Zadeva: Občinski podrobni prostorski načrt 374 med Tolstojevo in Mašera – Spasićevo - vzhod  
Izdelovalec: ŠABEC KALAN ŠABEC – ARHITEKTI, Mojca Kalan Šabec s.p., Hacquetova 16, 1000 Ljubljana  
Vlagatelj: Mestna občina Ljubljana, Mestna uprava, Oddelek za urejanje prostora, Poljanska cesta 28, 1000 Ljubljana  
Pripravljalavec: Mestna občina Ljubljana, Mestna uprava, Oddelek za urejanje prostora, Poljanska cesta 28, 1000 Ljubljana  
Datum vloge: 20.1. 2021  
Priloga: Poziv za podajo mnenj o verjetnosti pomembnejših vplivov prostorskega akta na okolje in/ali podajo smernic - 374 med Tolstojevo in Mašera – Spasićevo – vzhod, št. proj.: UP 21-008-IZH, november 2021  
Dopis št.: 35021-29/2021-12

### SMERNICE ZA NAČRTOVANJE

k izhodišču za pripravo prostorskega akta – Občinski podrobni prostorski načrt 374 med Tolstojevo in Mašera – Spasićevo - vzhod, naj se upošteva:

- skica trase KKS Telemach

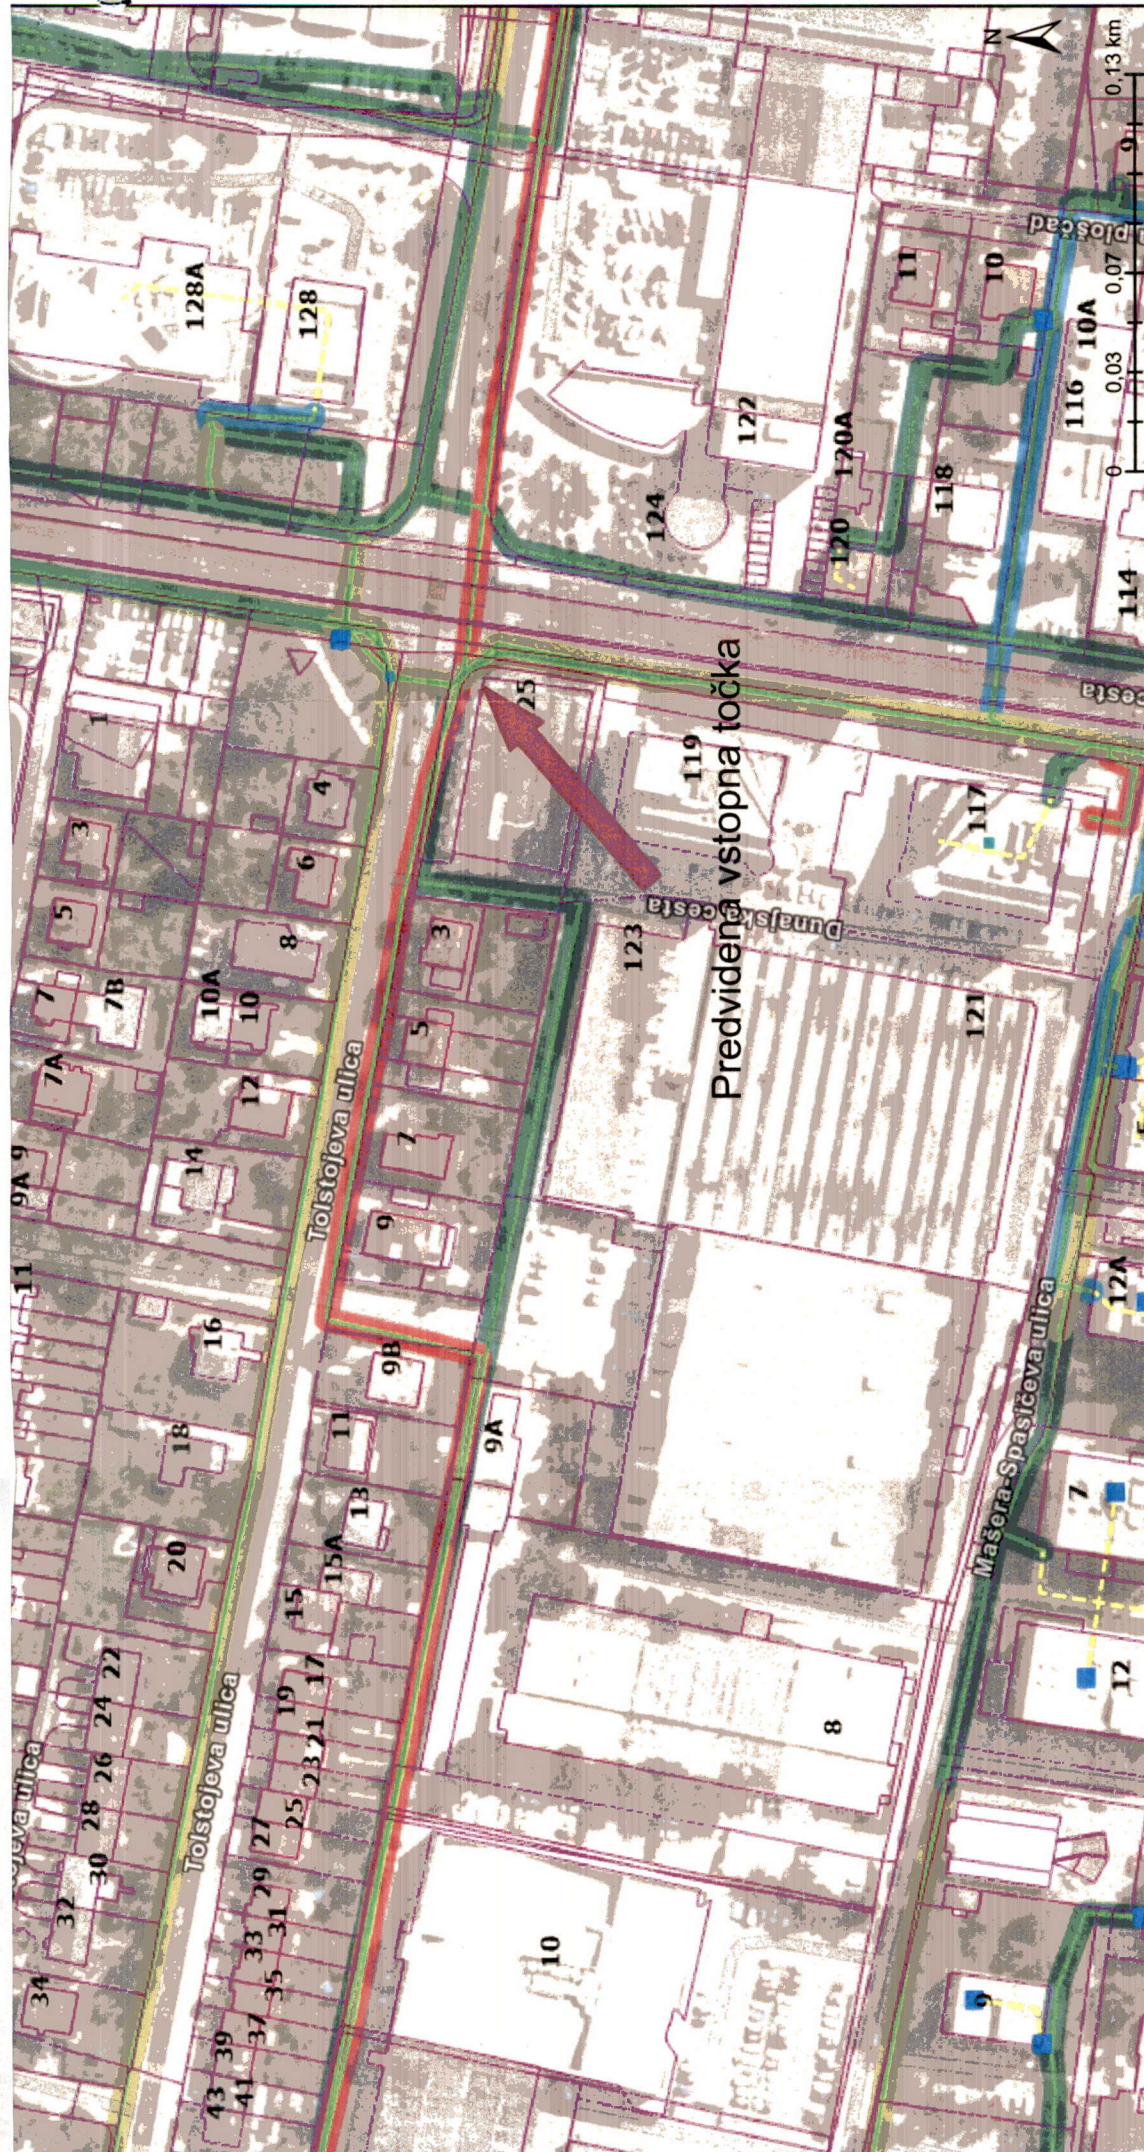
3. Pri načrtovanju posegov v prostor, naj bo upoštevano, da je priključitev predvidenih objektov na obstoječe širokopasovno telekomunikacijsko omrežje KKS izvedljivo z izgradnjo zaščitne cevnice KK znotraj obravnavanega območja OPPN 374 med Tolstojevo in Mašera – Spasićevo - vzhod. Točko za navezavo na obstoječe kabelsko omrežje je možno določiti v posebnem delu projekta ob upoštevanju zahtev za racionalno umestitev cevnice KK KKS v prostor. Točna vstopna točka KKS se določi v projektnih rešitvah (v zbirni situaciji komunalnih vodov). Predvidoma bo možnost priklopa na obstoječe omrežje KKS iz smeri križišča med **Dunajsko cesto in Tolstojevo ulico**.
